Benennung: ^{Knüppel-} Austausch des Kreuzgelenkklotzes aus Stahl gegen einen solchen aus Supralen

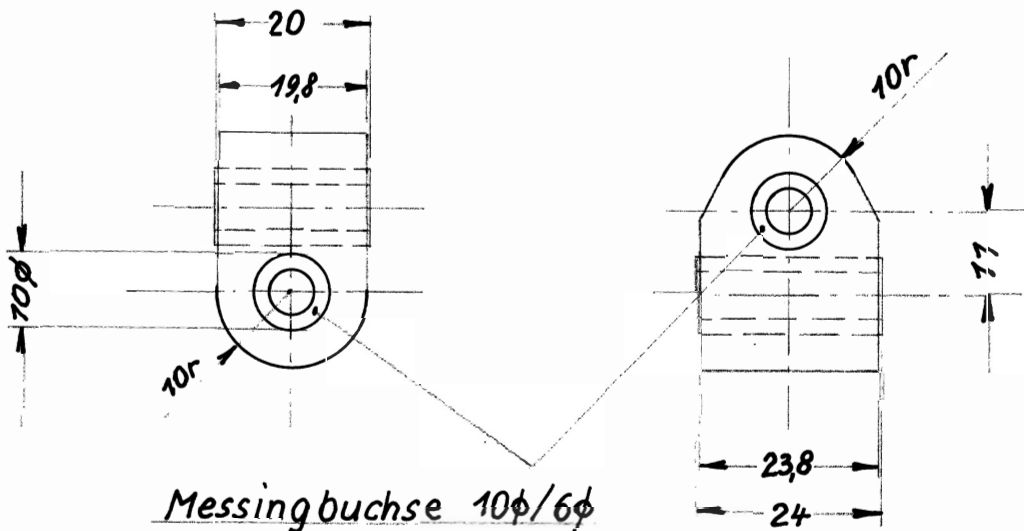
Begründung: Die Supralen - Klötze sind einfacher in der Herstellung und neigen nicht zum Fressen bei mangelhafter Schmierung.

Dringlichkeit: Wahlweiser Einbau

Werkstoff:
Supralen RCH 1000
Messingrohr Ms 58
